Bureau
d'audiences
publiques sur
l'environnement

Rapport 293

Projet de réaménagement de la rue Jacques-Cartier à Gatineau

Rapport d'enquête et d'audience publique

Figure 2 Le milieu humide et l'habitat du poisson offert en compensation

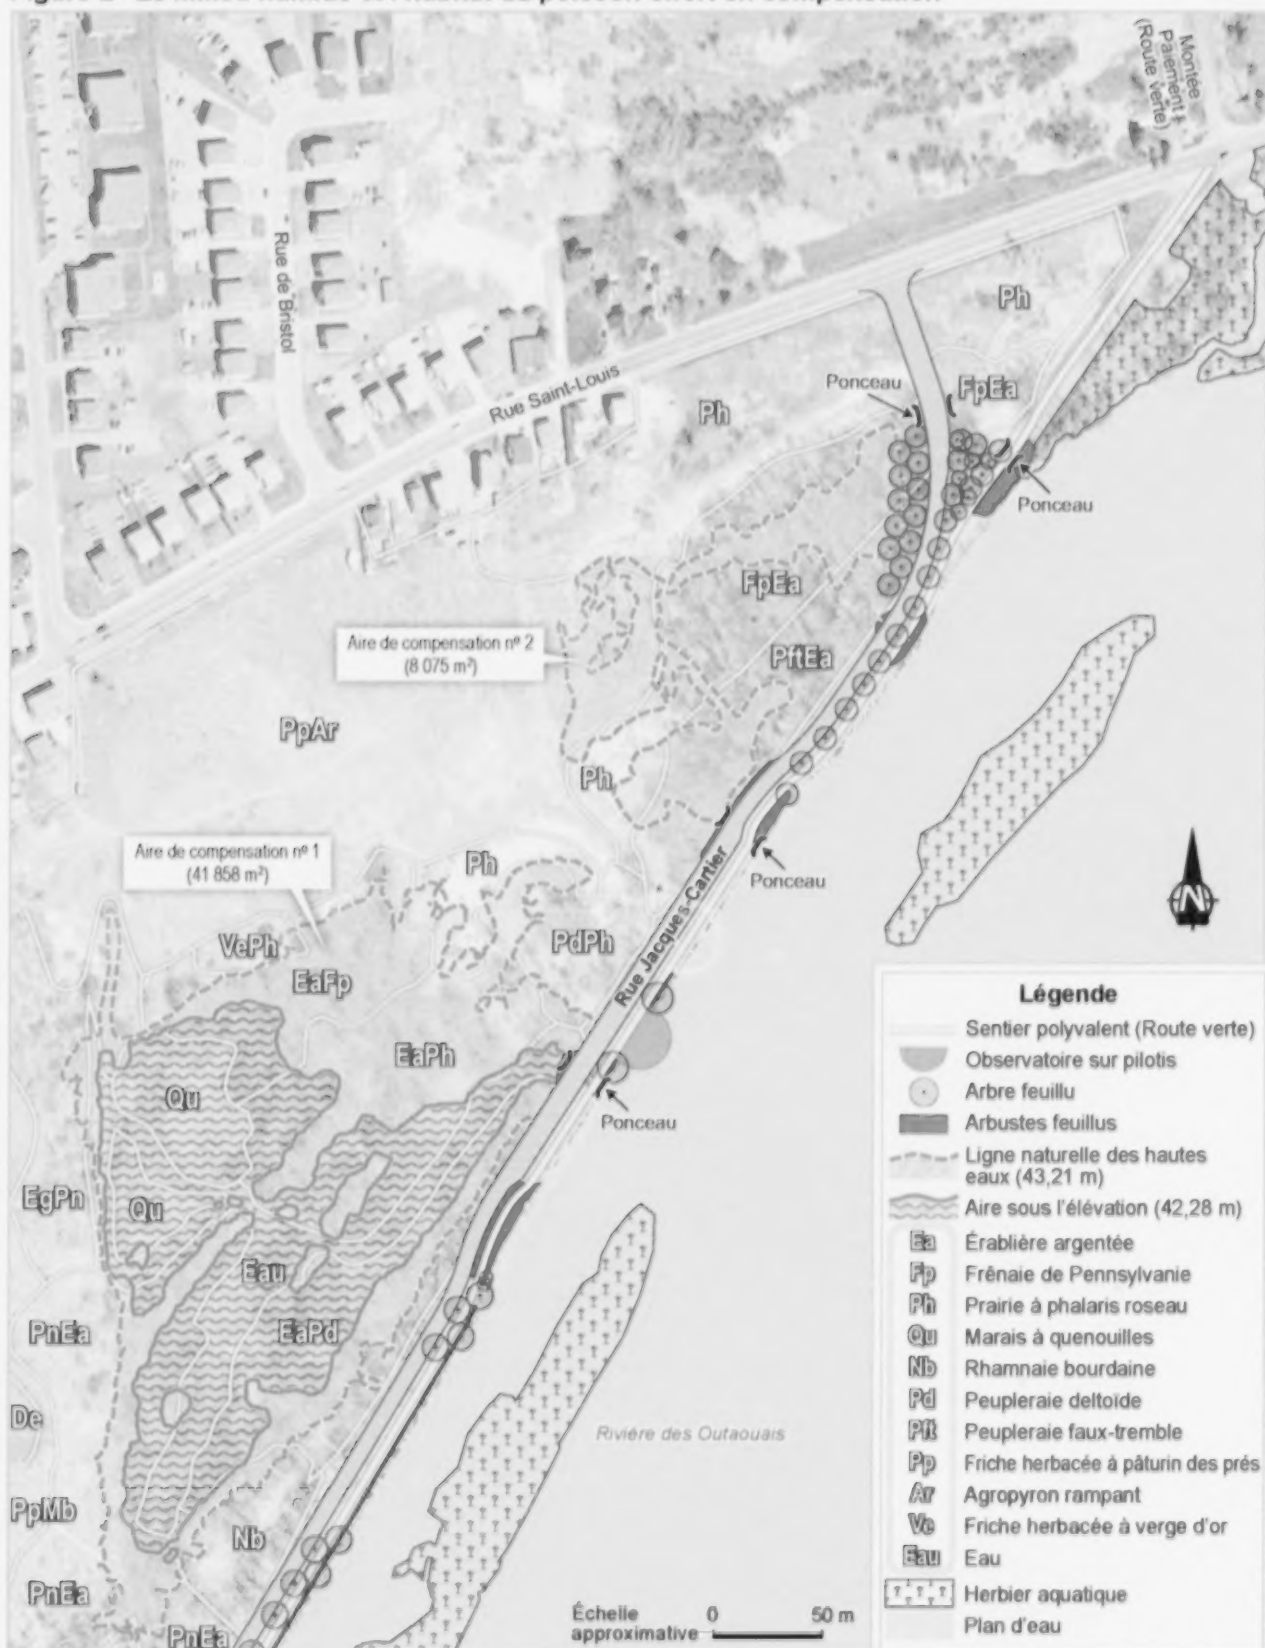
Dans le cadre du projet, la Ville s'engage à compenser, selon sa réglementation, la perte de milieu humide de 2 942 m², indépendamment de la compensation de 50 000 m² qu'elle propose pour la perte d'habitat du poisson (figure 2). Elle déterminerait la compensation exacte pour cette perte à l'étape des plans et devis et de la demande de certificat d'autorisation en vertu de l'article 22 de la *Loi sur la qualité de l'environnement* (MM. Dave Cassivi et Jean Roberge, DT2, p. 75 à 77).

L'aire de 50 000 m² pour compenser la perte d'habitat du poisson pourrait toutefois servir de base pour compenser la perte de milieu humide, faisant ainsi d'une pierre deux coups. Le représentant de Canards Illimités Canada a suggéré en audience publique de restaurer ces deux milieux en aménageant un lien hydraulique entre les deux en retirant du matériel de remblai entre eux afin d'y faciliter la circulation du poisson (figure 2). Cette connectivité pourrait en outre améliorer la valeur écologique des deux milieux (M. André Michaud, DT2, p. 17 et 18).

Figure 3 L'intersection de la rue Jacques-Cartier et du boulevard Gréber

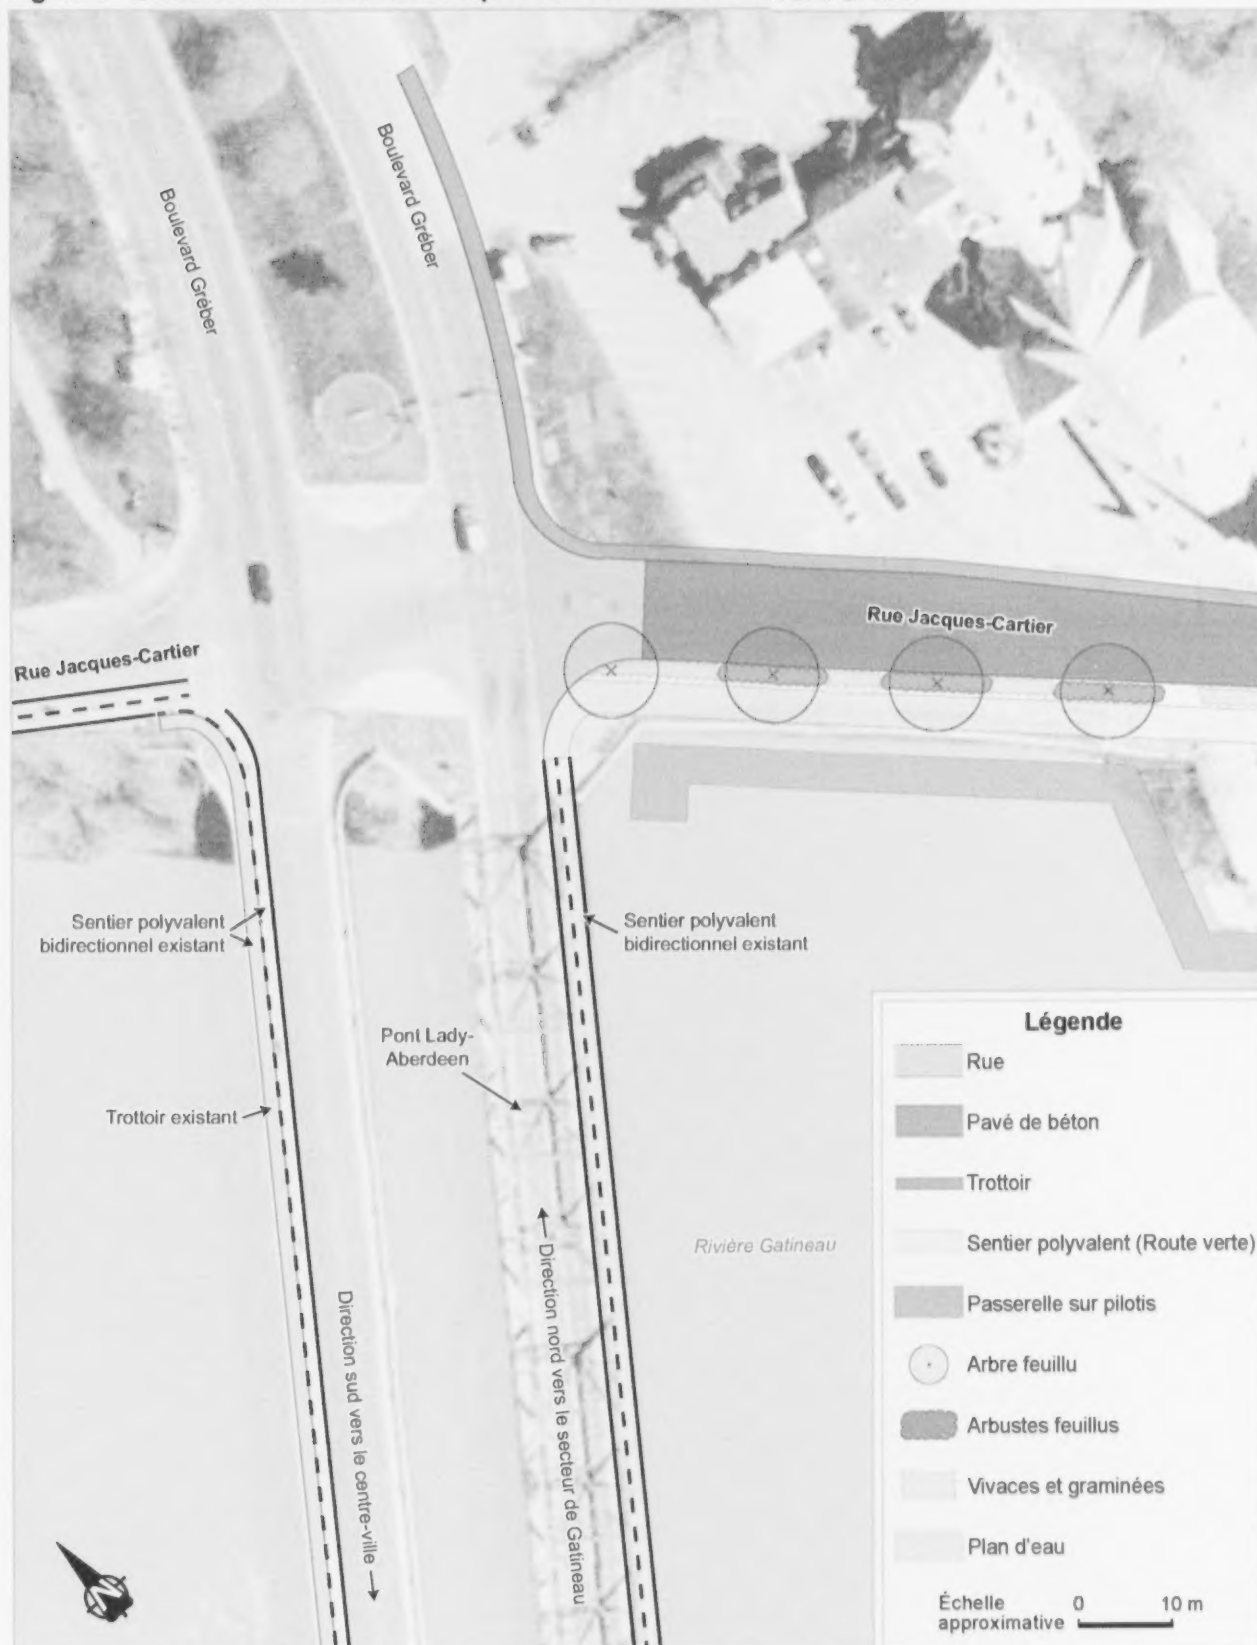
Selon un participant à l'audience publique, le Comité de travail sur la sécurité des sentiers récréatifs de la Ville de Gatineau¹ considérerait l'intersection avec le boulevard Gréber et sa connexion avec le pont Lady-Aberdeen (figure 3) comme étant « à haut risque d'accident ». En outre, celle-ci constituerait l'une des plus ambiguës et difficiles à traverser dans la région et le danger y serait particulièrement

Dans le but de réduire le danger, elle recommande de transformer les sentiers polyvalents bidirectionnels des deux côtés du pont (figure 3) en sentiers unidirectionnels qui suivraient le sens du trafic, évitant aux cyclistes de rouler à contresens de la circulation et leur fournissant un espace confortable et sécuritaire (*ibid.*, p. 3). Afin que les cyclistes qui emprunteraient le sentier polyvalent de la rue Jacques-Cartier puissent se rendre sur le sentier polyvalent unidirectionnel en direction du secteur de Hull, la Santé publique recommande deux options. La première consisterait à prolonger la passerelle piétonne sur pilotis prévue près du Quai des artistes jusqu'à l'autre côté du pont Lady-Aberdeen et de la rendre accessible aux cyclistes et aux piétons. Cela leur permettrait de rejoindre le sentier polyvalent sans avoir à traverser et à perturber la circulation au carrefour. La seconde comprendrait l'adaptation de la traverse piétonne existante par un marquage sur la chaussée et des panneaux signalétiques permettant également la traversée des cyclistes (*ibid.*).

- ♦ **Avis** – *En vertu des principes accès au savoir et participation et engagement, la Ville de Gatineau devrait effectuer le suivi des accidents, faire des comptages cyclistes à l'intersection de la rue Jacques-Cartier et du boulevard Gréber et rendre publics les résultats. Celle-ci devrait mettre en œuvre, si nécessaire, des mesures correctives à cette intersection en concertation avec les usagers et les groupes cyclistes régionaux.*

Figure 4 L'intersection de la rue Jacques-Cartier et de la rue Saint-Louis

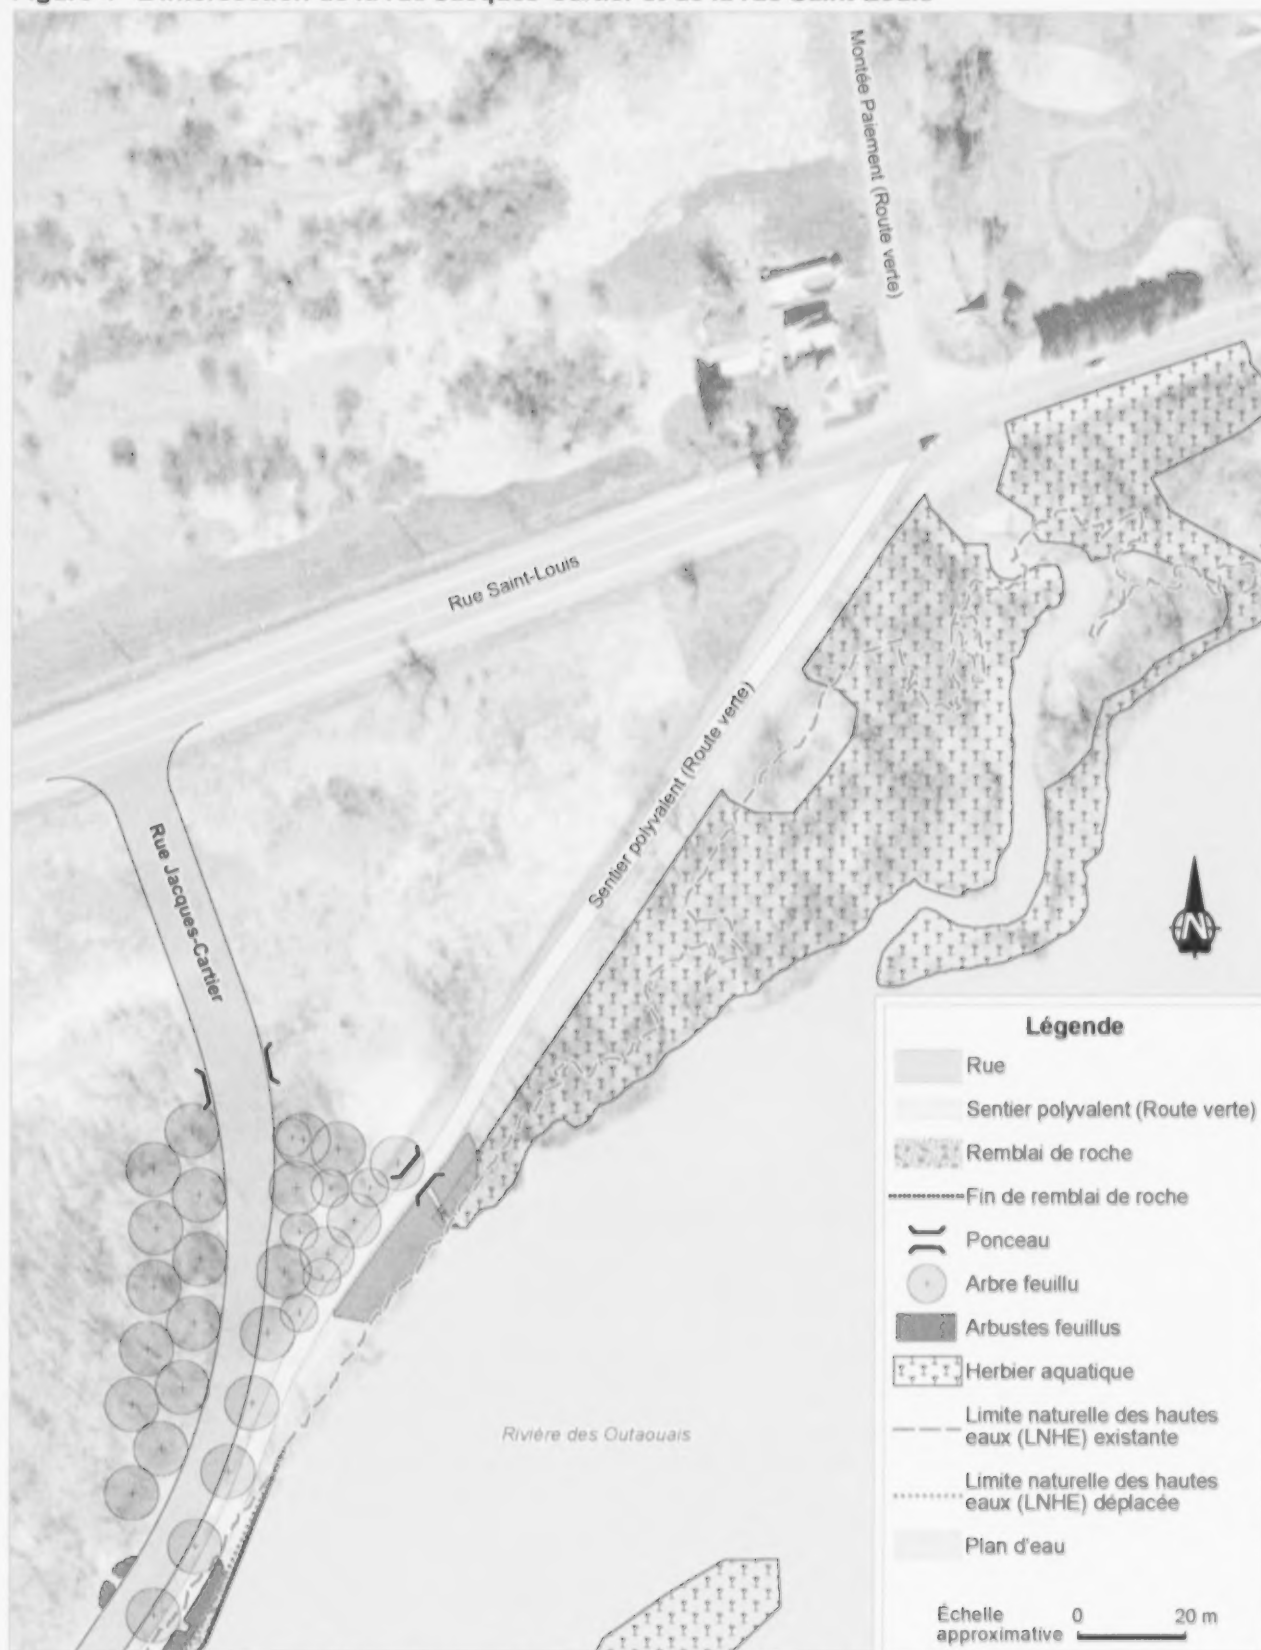
La Ville de Gatineau prévoit relocaliser cette intersection, qu'elle juge non conforme, à 150 m à l'ouest de sa position actuelle (figure 4). Cela implique une reconfiguration en la dotant d'éléments de tracé et de panneaux d'arrêt ou de feux de circulation. L'objectif consiste à sécuriser les manœuvres de virage dans les approches et au carrefour tout en réduisant l'attrait de la rue Jacques-Cartier comme raccourci vers le pont Lady-Aberdeen (PR3.1, p. 226 et 227). Pour des considérations de sécurité attribuables à sa pente, à sa longueur et à sa courbure, la Ville a décidé de séparer le sentier polyvalent envisagé du nouveau tracé de la rue en le maintenant dans l'emprise actuelle (M. Jean Roberge, DT2, p. 9 et 10).

- ♦ **Avis** – *La commission d'enquête est d'avis que la Ville de Gatineau devrait mettre en œuvre les aménagements nécessaires à une traversée sécuritaire des cyclistes et des piétons à l'intersection des rues Jacques-Cartier et Saint-Louis.*
